**Dodatek č.2 ke Smlouvě o dílo č. S00051/2020 ze dne 25.11.2020**

1. Objednatel uzavřel se Zhotovitelem dne 25.11.2020 Smlouvu o dílo (dále jen „**Smlouva**“), jejímž předmětem je provedení stavby „**Rekonstrukce budovy úřadu městského obvodu Plesná a zbudování výtahu k bezbariérovému přístupu do Úřadu**“ (dále jen „**Stavba**“).
2. V průběhu realizace Stavby vznikla potřeba provedení dalších prací, jak v důsledku nových potřeb zadavatele, tak v důsledku nových neočekávaných okolností, které nebylo možné předvídat, a dalších dodatečných prací, které nebyly předmětem Stavby (dále jen „**vícepráce**“), a neprovedení některých dohodnutých prací (dále jen „**méněpráce**“).

<b>OZNÁMENÍ ZMĚNY – ZMĚNOVÝ LIST</b>		číslo změny: ZL-10	
Zhotovitel:	KP Revital, s.r.o.		
Investor:	Statutární město Ostrava, městský obvod Plesná	Datum: 12.5.2021	
Název akce: <b>Rekonstrukce budovy úřadu městského obvodu Plesná a zbudování výtahu k bezbariérovému přístupu do Úřadu</b>			
Způsob odeslání / předání datum:	poštou <input type="checkbox"/>	e-mailem <input checked="" type="checkbox"/>	faxem <input type="checkbox"/> osobně <input type="checkbox"/>
Odkazy na specifikaci:			
na výkresy:	Aktualizace výkr

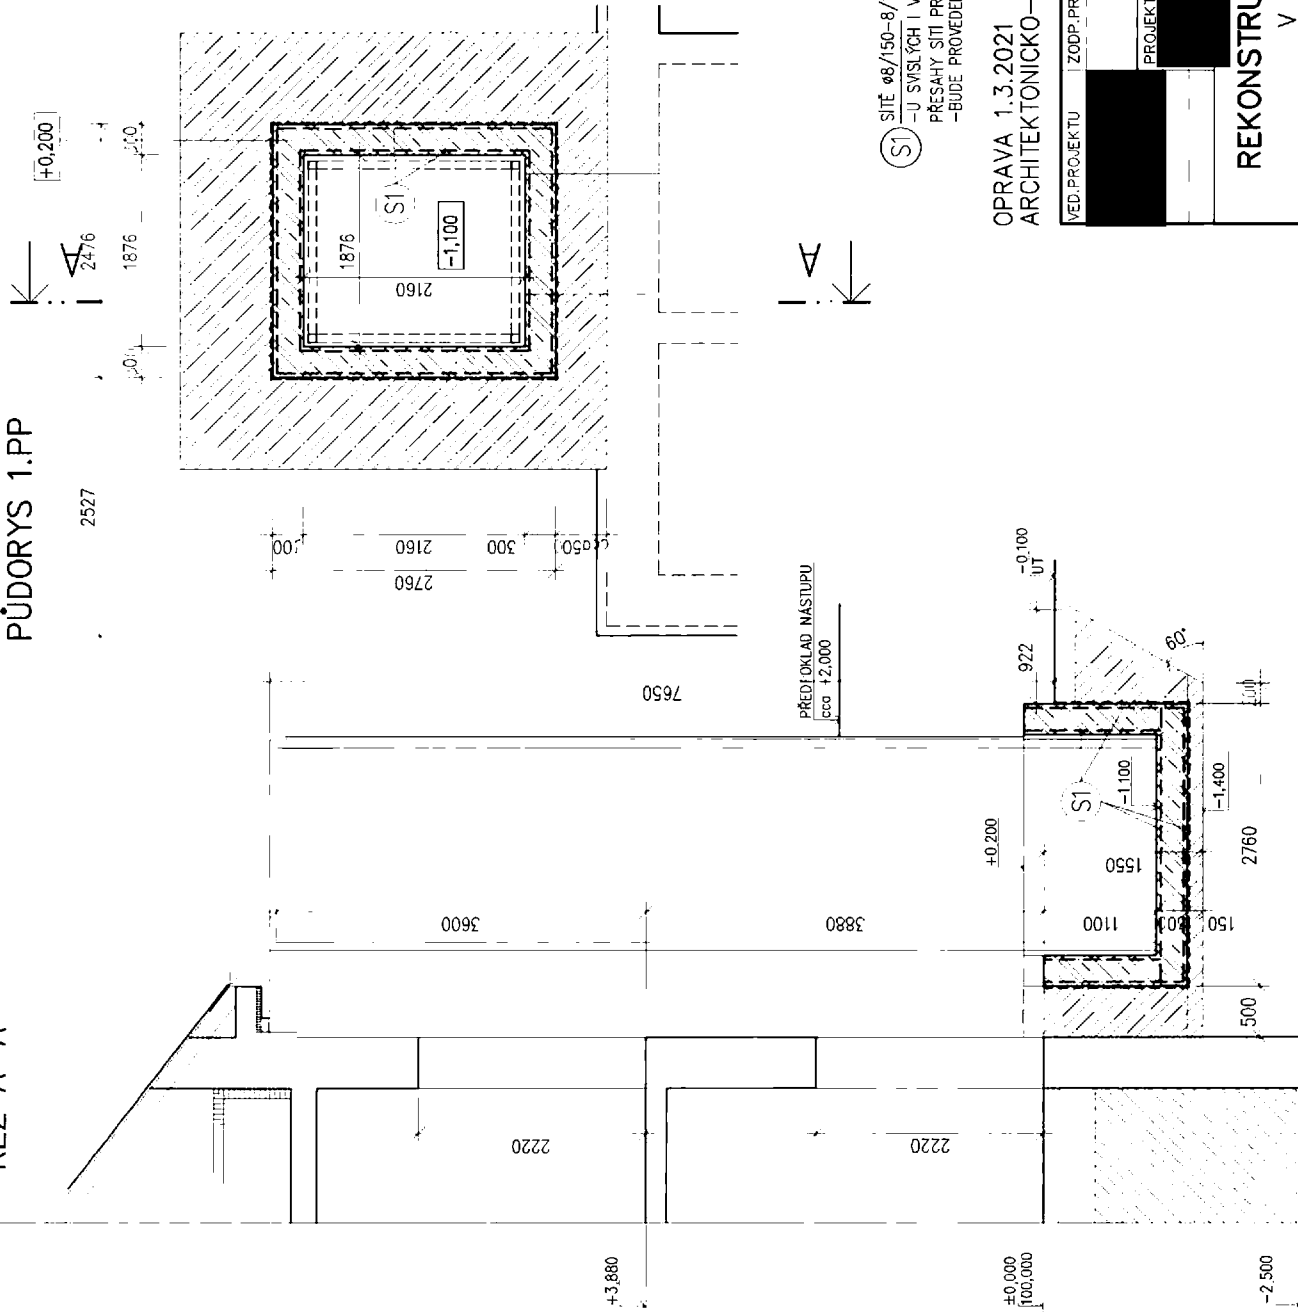
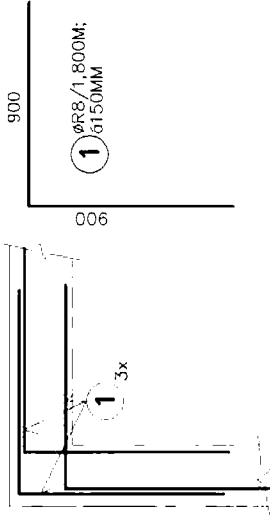
1) změna umístění výtahové šachty			
<b>Popis a zdůvodnění změny:</b>			
1) Během realizace bylo při výkopových pracích pro plánovanou výtahovou šachtu zjištěno, že stávající základové konstrukce jsou provedeny ze skládaného kamene nedostatečné hloubky a není tedy možné provést výtahovou šachtu těsně vedle obvodové konstrukce, jak bylo původně navrženo. S ohledem na tuto skutečnost projektant aktualizoval navržené řešení tak, aby došlo k odsazení výtahové šachty od fasády o cca 500mm. V té souvislosti je nutné upravit základovou betonovou konstrukci, ocelové konstrukce, prosklené opláštění, navazující ocelovou přístupovou rampu a rozvody výtahu. Vlivem úpravy pozice výtahové šachty musí být také v daném místě částečně přeložena splašková a dešťová kanalizace.			
<b>Důvod vícepráce / méněpráce:</b>			
záměr objednatele <input type="checkbox"/>	chyba v PD <input type="checkbox"/>	chyba zhotovitele <input type="checkbox"/>	vyšší moc <input type="checkbox"/> jiné okolnosti <input checked="" type="checkbox"/>

<b>Oznámení vydává:</b>			
Ing. Jiří Hořínek, TDS			
<b>Stanovisko technického dozoru stavby:</b> Navržená změna odpovídá technickým, statickým a kvalitativním požadavkům. Neprováděné práce byly zohledněny patřičnými méněpracemi. Se změnou souhlasím.			
<b>Stanovisko projektanta stavby:</b> Při zpracování projektové dokumentace nebylo možné ověřit skutečný stav základové konstrukce, ani hloubku založení objektu. Se změnou souhlasím.			
<b>Charakter změny z pohledu zákona 134/2016 Sb.:</b> Z pohledu zákona 134/2016 Sb. v platném znění §222, odst. 5) a odst. 6) se nejedná o podstatnou změnu závazku ze smlouvy na veřejnou zakázku. Z tohoto důvodu byly vícepráce zadány původnímu zadavateli bez veřejného výběrového řízení.			
Příloha: Soupis VCP-MP, výkres nových základů.

ZÁKLADOVÉ KONSTR. VÝTAHOVÉ ŠACHTY  
BETON C30/37 XC4, XF3, XA1  
+VAZANÁ VÝZTUŽ B5005B (R10505)

(S1) SÍŤ Ø8/150-8/150  
- U SVISLÝCH I VODROVNÝCH ROHŮ  
PŘESAHY SÍŤI PROVÁDĚT V DÉLCE MIN 2. OK  
- BUDE PROVEDENO PŘEVÁZÁNÍ PŘÍLOŽKOU - POL.1

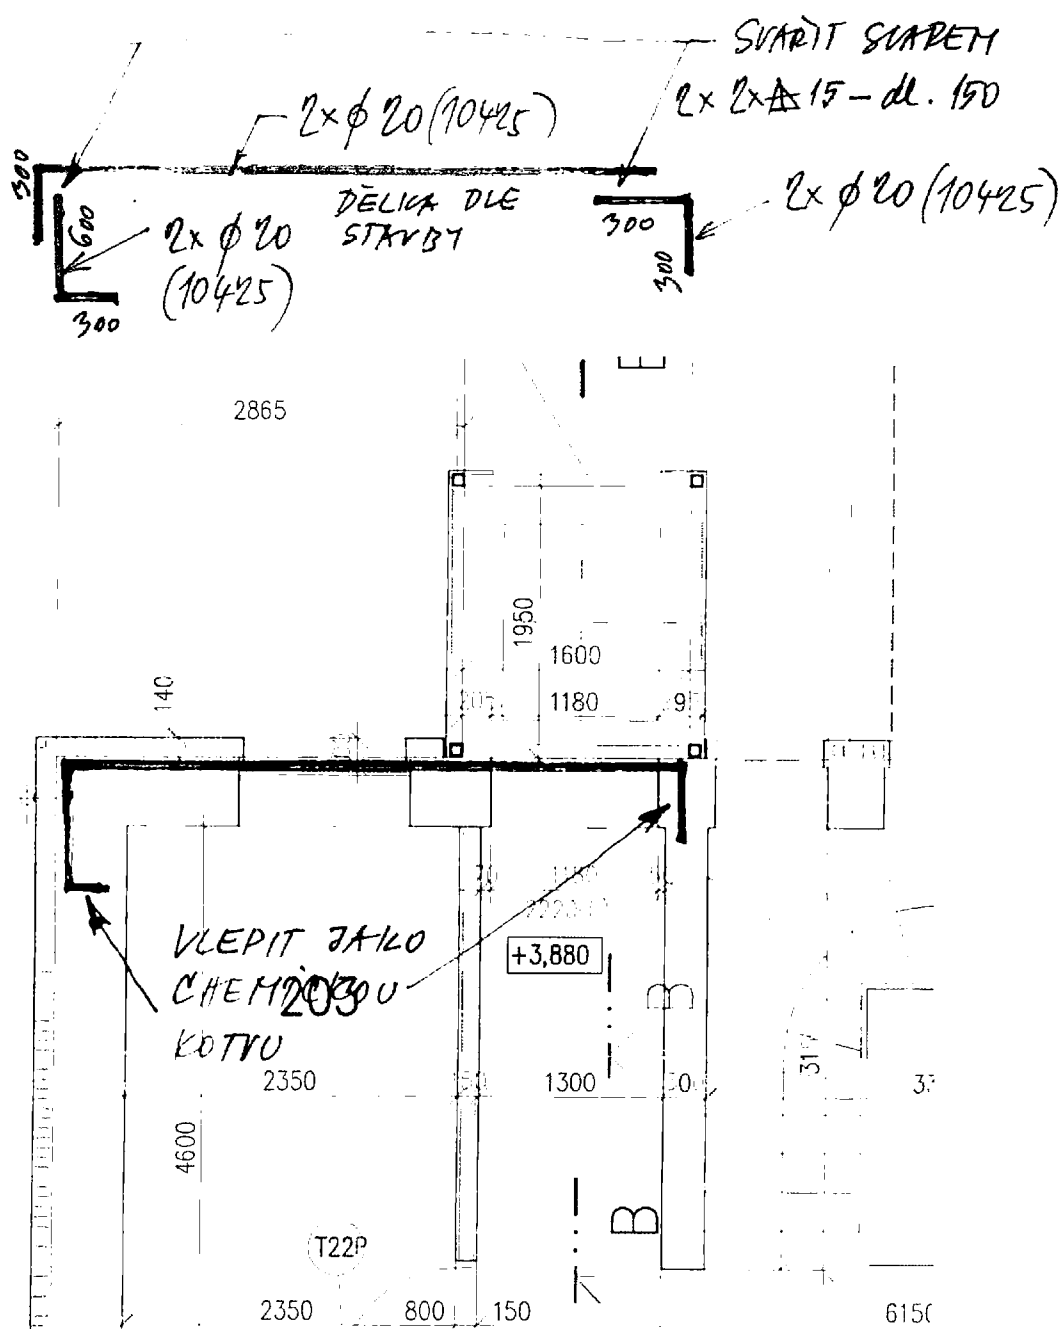
1) <b>dodatečné vyztužení věnce</b>			
<b>Popis a zdůvodnění změny:</b>			
1) Při stavebních pracích byla v rámci přístupového otvoru do nové výtahové šachty zjištěna kolize s částí původního železobetonového věnce. Na základě zhodnocení statika musí být zajištěno dodatečné ztužení a původní věnec v místě dveřního otvoru může být přerušen.			
Důvod vícepráce / méněpráce:			
záměr objednatele <input type="checkbox"/>	chyba v PD <input type="checkbox"/>	chyba zhotovitele <input type="checkbox"/>	vyšší moc <input type="checkbox"/> jiné okolnosti <input checked="" type="checkbox"/>
Oznámení vydává:			
Ing. Jiří Hořínek, TDS			
<b>Stanovisko technického dozoru stavby:</b> Navržená změna je nutná pro statické zajištění stability objektu a předcházení případným nežádoucím statickým poruchám v budoucnosti. Se změnou souhlasím.

<b>Stanovisko projektanta stavby:</b>			
Při zpracování projektové dokumentace nebylo možné ověřit skryté statické konstrukce. V rámci výkonu AD byla navržena statická náhrada. Se změnou souhlasím.

Dodatečné vlepování betonářské výztuže D 20 mm do chemické malty včetně vyvrtání otvoru "vlepení výztuže do zdiva - viz výkres vlepit jako chemickou kotvu, materiál v položce výztuž stěn"
